竜巻防護ネットの構造成立性確認結果について（STEP1）
（ゴム支承の剛性を耐震評価時に用いるせん断剛性とする場合）

設置許可段階と詳細設計段階での説明事項

詳細設計段階における対応状況（竜巻防護ネット）

図3 竜巻防護ネットの概要図（北西側から見た場合）

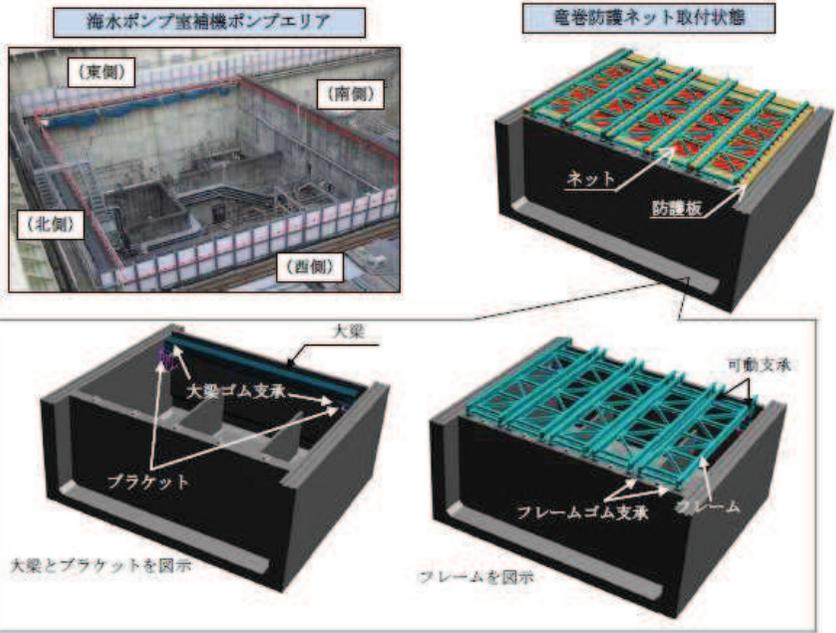
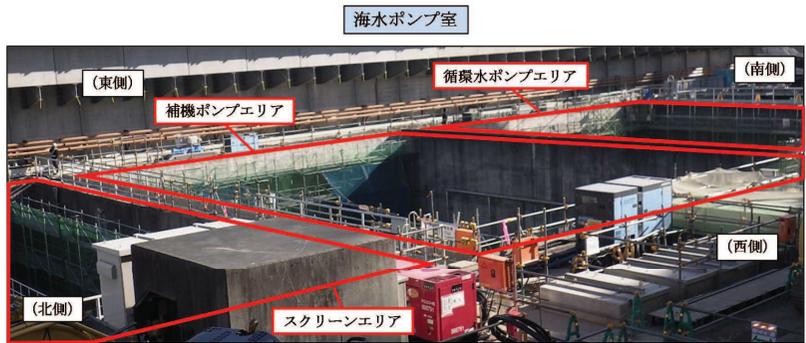
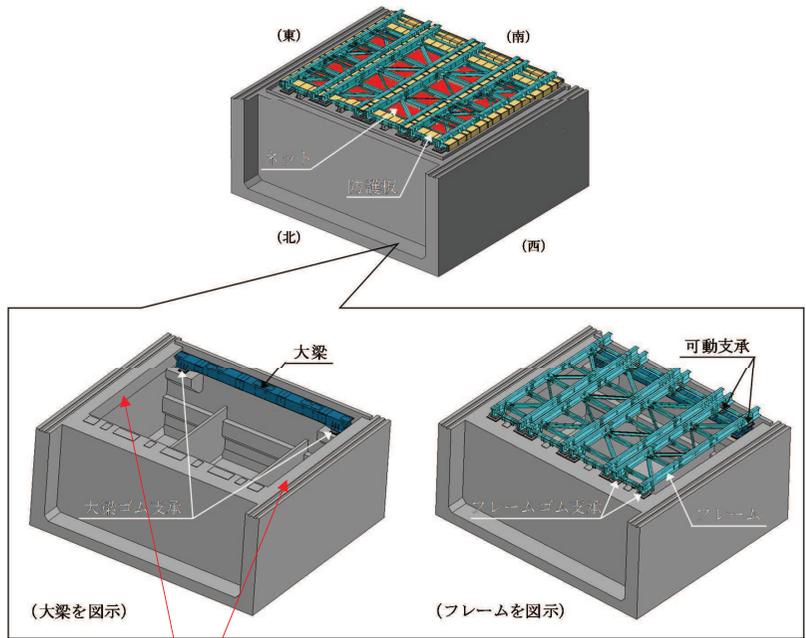
分類①
 （フレーム基数の変更）
 東西側壁補強に伴い東西方向開口幅が狭くなったことを詳細設計に反映した。

分類①
 （ブラケットの廃止・支持壁変更）
 海水ポンプ室補強計画を踏まえ、既設東西側壁にブラケットを設置し大梁を支持していた構造から、補強する南側隔壁にて大梁を支持する構造とした。

図4 竜巻防護ネットの配置（平面図）

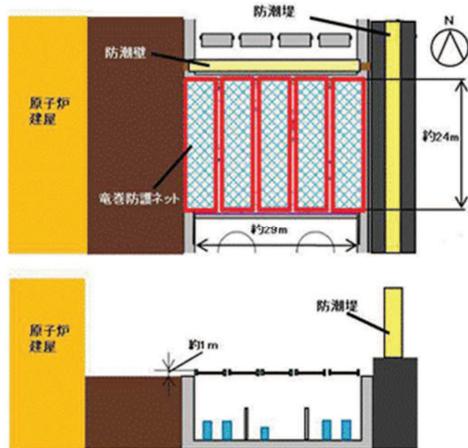
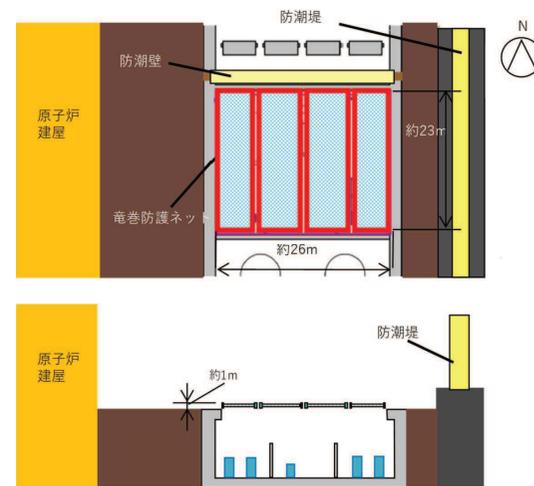
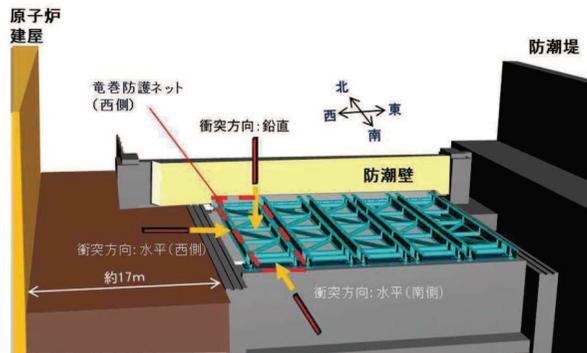
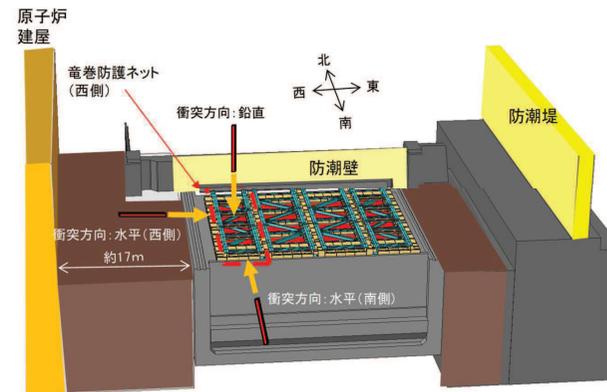
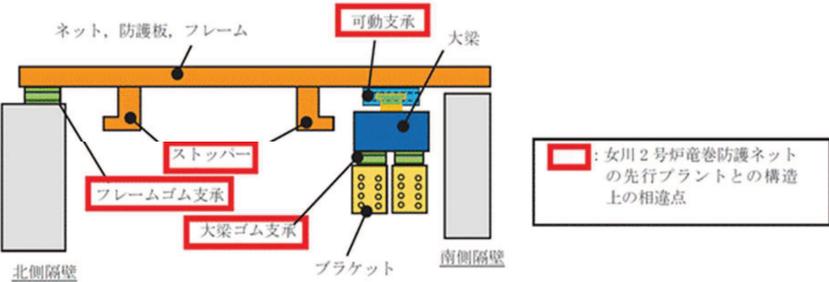
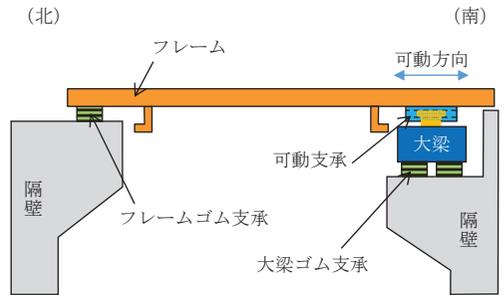
分類①
 （フレーム基数の変更）
 東西側壁補強に伴い東西方向開口幅が狭くなったことを詳細設計に反映した。

図9 フレーム、大梁の設置状況

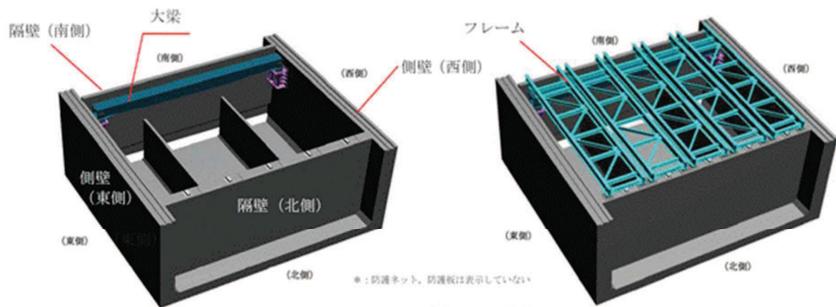
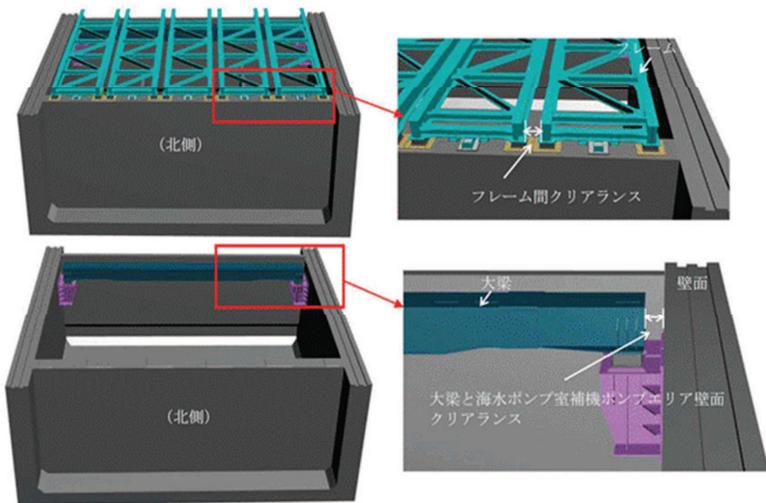
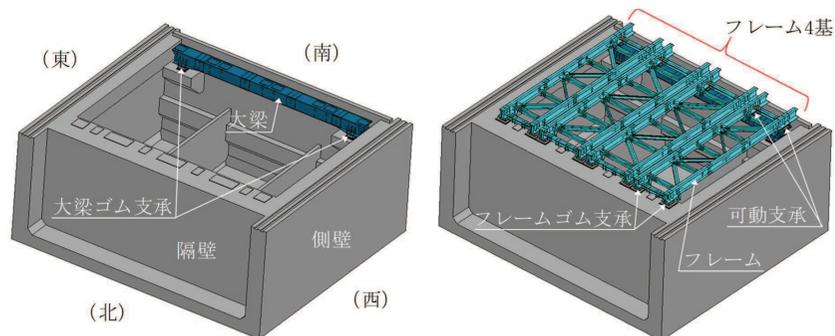
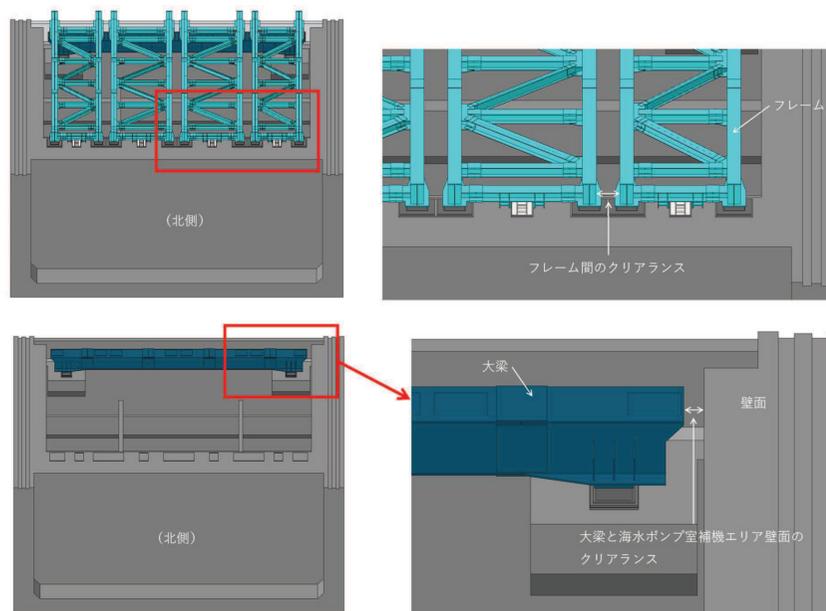
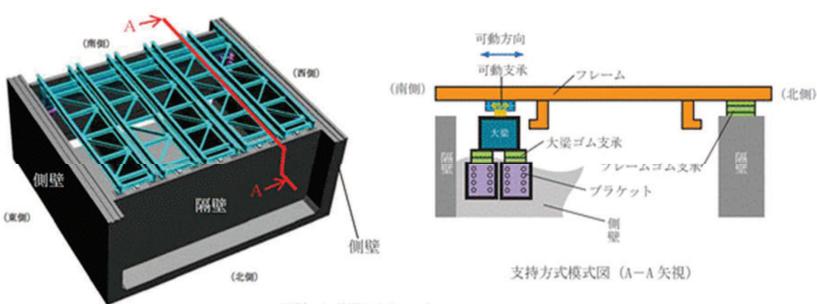
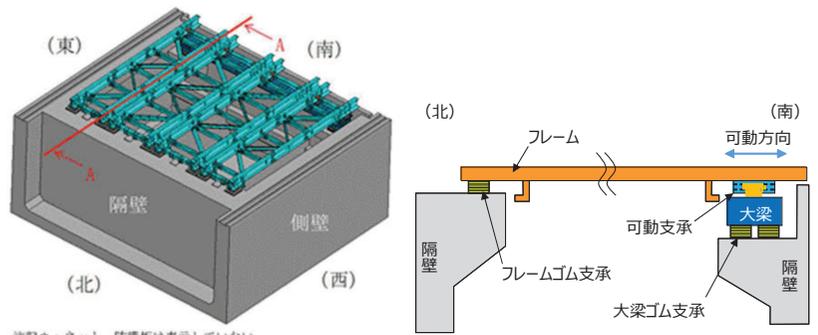
分類①
 （フレーム基数の変更）
 東西側壁補強に伴い東西方向開口幅が狭くなったことを詳細設計に反映した。

分類①
 （ブラケットの廃止・支持壁変更）
 海水ポンプ室補強計画を踏まえ、既設東西側壁にブラケットを設置し大梁を支持するとしていた構造から、補強する南側隔壁にて大梁を支持する構造とした。

図 12 フレーム，防護板等配置イメージ

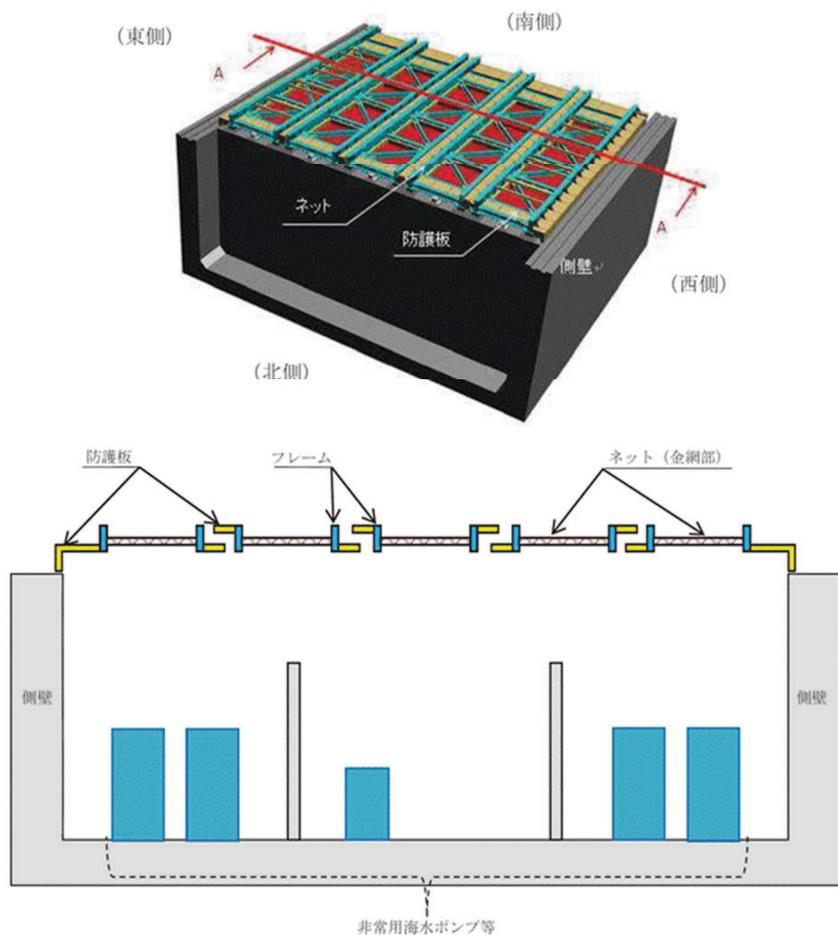
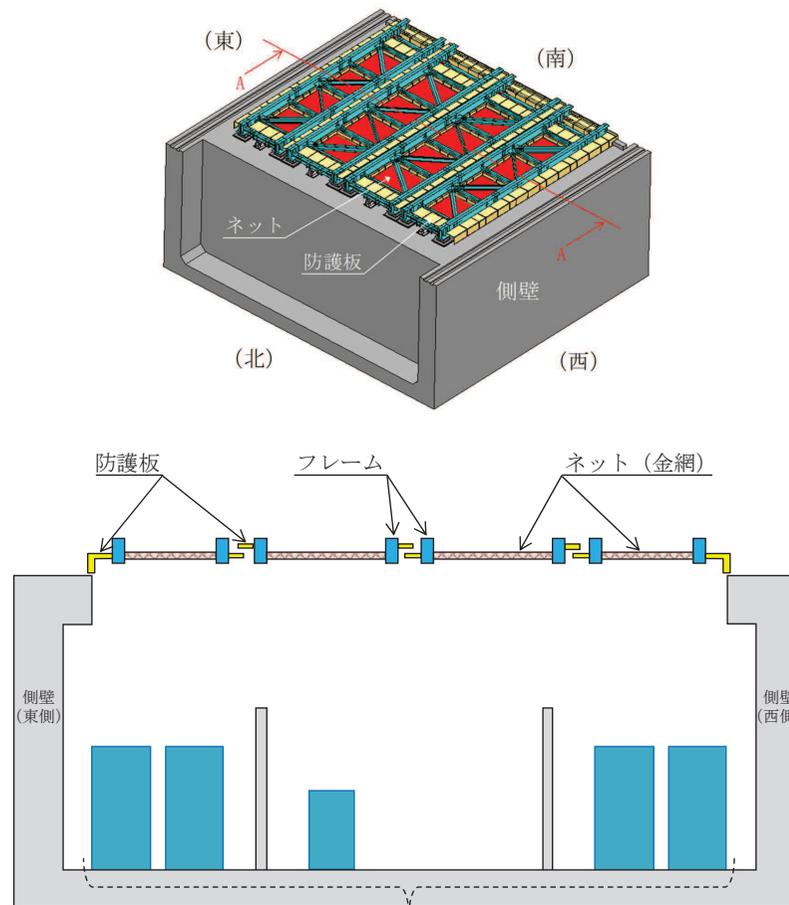
分類①
 （フレーム基数の変更）
 東西側壁補強に伴い東西方向開口幅が狭くなったことを詳細設計に反映した。

図 16 ストッパーイメージ図

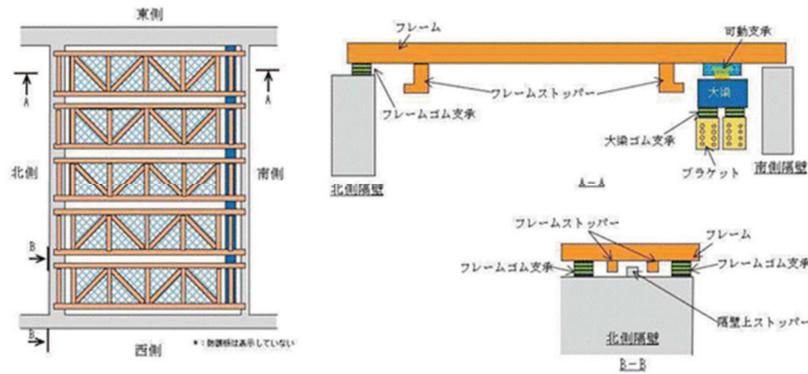
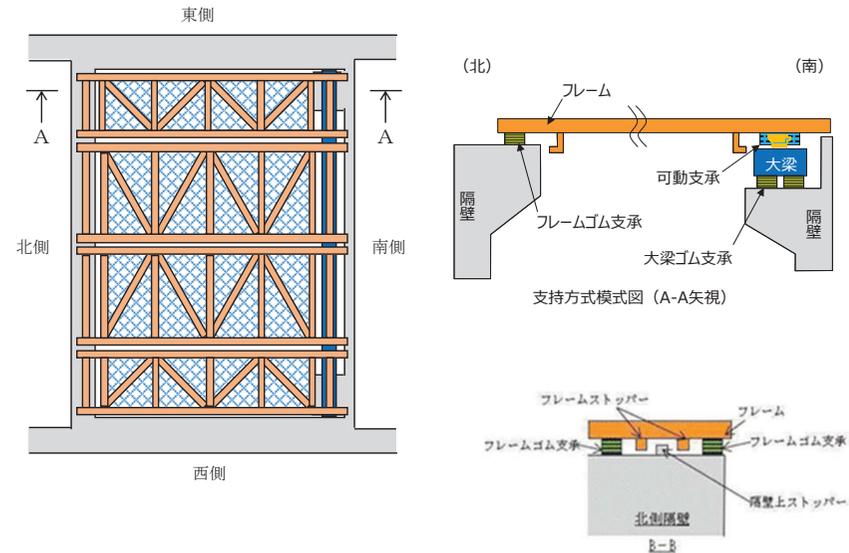
注記*1：いずれの支承部も構造強度上の評価方針を満足する方針とすることから，竜巻防護ネットの支持機能を担う部材としてストッパーに期待しないこととした。ただし，道路橋示方書における落橋防止構造を参考に，自主的にストッパーを設置することとし，ストッパー設置により外部事象防護対象施設に波及的影響を与えないことについて確認する。

分類②
 （ストッパーの位置付けの整理）

構造強度評価上は期待しないが，道路橋示方書における落橋防止装置を参考に，自主的にストッパーを設置することとした。

図 21 設計飛来物衝突時の荷重伝達例
 （鉛直方向から衝突した場合）

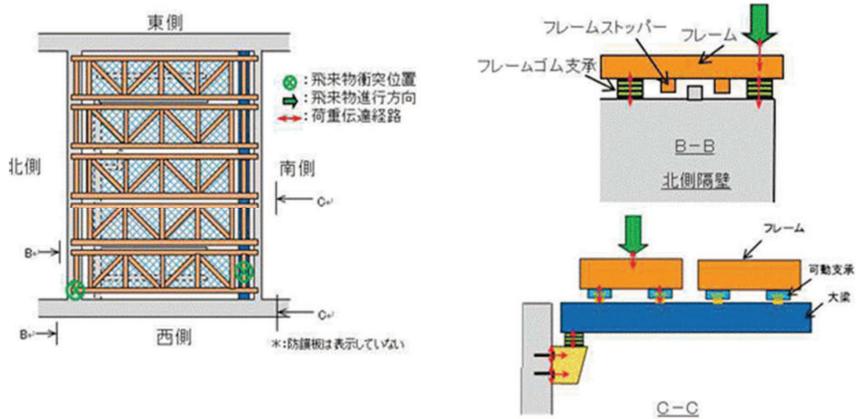
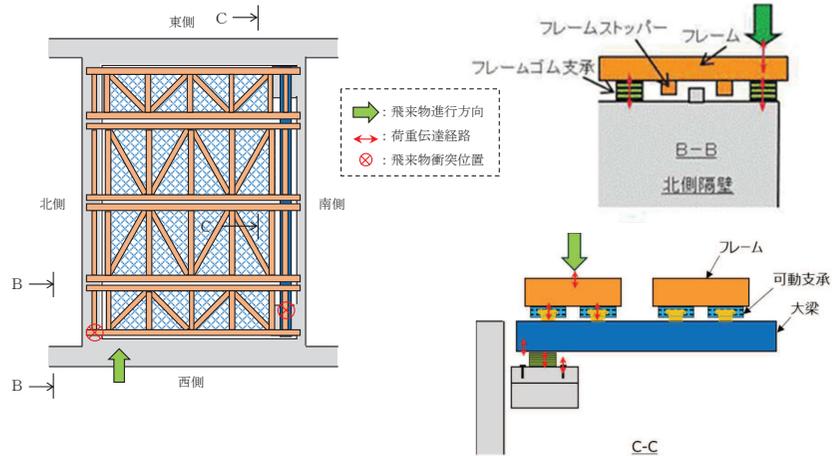
分類①
 （フレーム基数の変更）
 東西側壁補強に伴い東西方向開口幅が狭くなったことを詳細設計に反映した。

分類①
 （ブラケットの廃止・支持壁変更）
 海水ポンプ室補強計画を踏まえ、既設東西側壁にブラケットを設置し大梁を支持するとしていた構造から、補強する南側隔壁にて大梁を支持する構造とした。
